IGK.271.2.14.2016

ZMIANA TREŚCI SPECYFIKACJI ISTOTNYCH WARUNKÓW ZAMÓWIENIA

Rozbudowa sieci wodociągowej i kanalizacji sanitarnej w Księżynie-Kolonii

Widok na dociążoną rurę DN200 PCV lite SN8 w przekroju poprzecznym wykopu

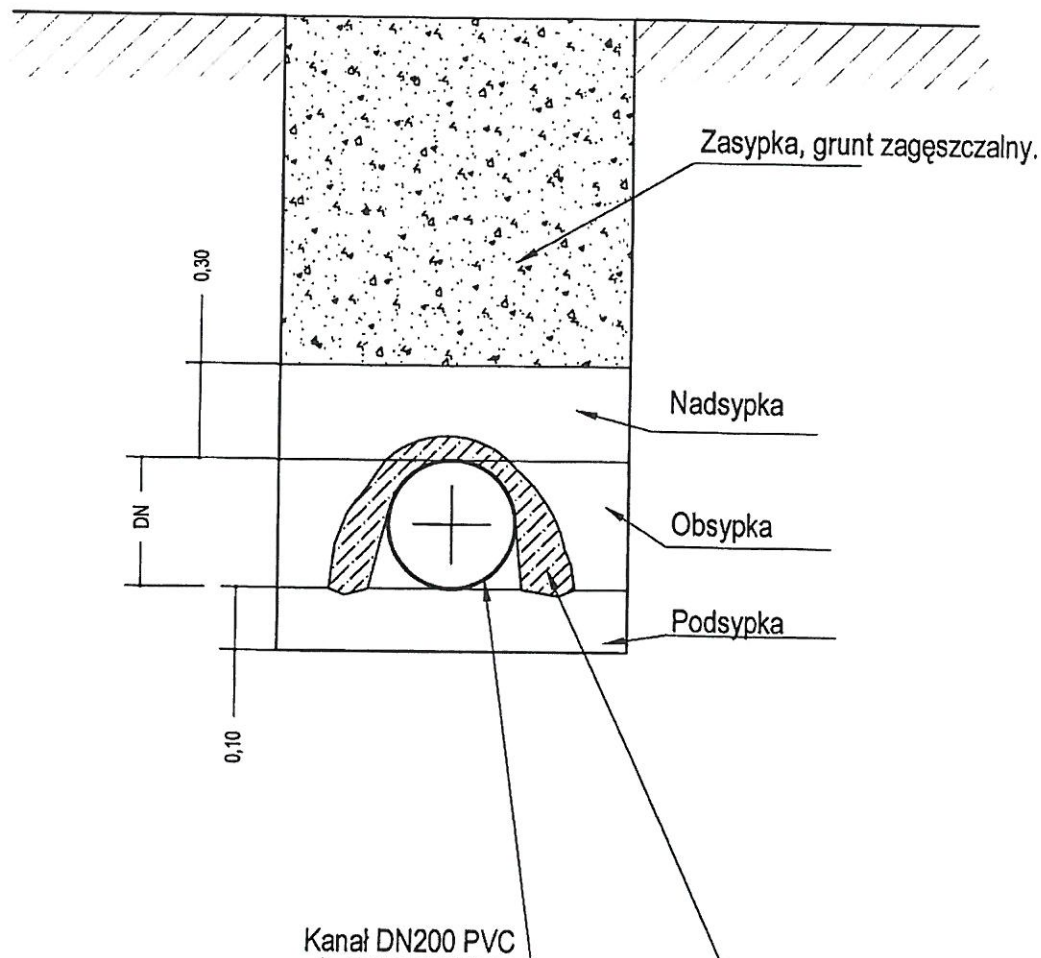
Działając na podstawie art. 38 ust. 4 ustawy z dnia 29 stycznia 2004 r. (Dz. U. z 2015 r. poz. 2164), Zamawiający zmienia treść specyfikacji istotnych warunków zamówienia, poprzez uzupełnienie jej treści o załącznik, zawierający rysunek pn. *Zabezpieczenie przed wyporem wodnym kanałów z tworzyw sztucznych.*

Worek z tkaniny poliestrowej wypełniony suchą zaprawą cementowo-piaskową do uzyskania betonu marki B7. Objętość zaprawy betonowej (cementowo-piaskowa) w worku min. 23 dm³. Rozstaw dociążników ~ 3,0 m.

Masa dociążenia: dla DN200 m = 20 kg / m rury DN200 PCV.
